**Zündanlage für ROTAX 912 A**

Revision 1

**Gegenstand:** Aufgrund unserer Erfahrungen kann bei Motortype 912 A ein unzureichender Massekontakt zwischen Stator und Zündergehäuse auftreten.

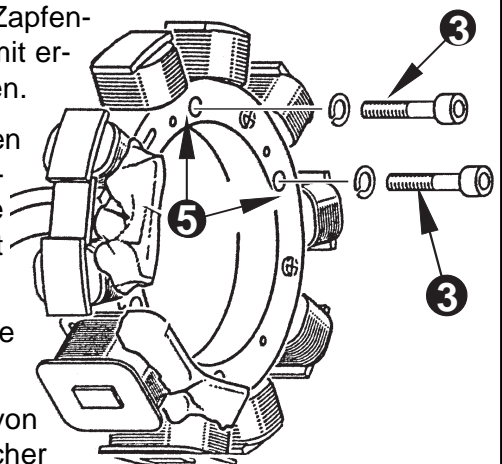
**Anlaß:** Vereinzelt langsamer Kontaktverlust zwischen Stator und Zündergehäuse durch Korrosion führt zu Fehler, wenn auch die Schraubenköpfe der 4 Befestigungsschrauben isoliert aufliegen. Die, in der TM 912-02, Ausgabe 1993-02-15 verlangte, "**unverzügliche**" Nacharbeit ist aufgrund neuer, zusätzlicher Betriebserfahrung nicht erforderlich.

**Abhilfe:** Herstellung eines sicheren Kontaktes zwischen Befestigungsschrauben und Stator durch Entfernen isolierender Schichten. Diese Maßnahme kann bei im Fluggerät eingebautem Motor erfolgen. Batterie abklemmen. Die Magnetnabe ① mit dem Magnetring muß nicht ausgebaut werden. Durch die Öffnungen ② in der Magnetnabe mindestens zwei der 4 Inbusschrauben ③ samt Federring für die Statorbefestigung herausschrauben.

■ **ACHTUNG:** Dabei ist besonders zu achten, daß keine Fremdkörper (Federringe oder Schrauben) in den Magnetring gelangen.

Mit einem Zapfensenker ④ oder ähnlichem Werkzeug die Auflagefläche ⑤ der herausgeschraubten M5 Schrauben

mit der Hand blank senken. Dazu den Zapfensenker mit Lithium-Seifenfett einstreichen, damit erzeugte Späne nicht in den Magnetring gelangen.

Schrauben M5 mit Federring wieder einschrauben und mit 6 Nm festziehen. Zur dauerhaften Erhaltung der Masseverbindung ist die Kontaktfläche für die Schraubenauflage mit Lithium-Seifenfett zu behandeln.

Batterie wieder anschließen und Magnetprobe durchführen.
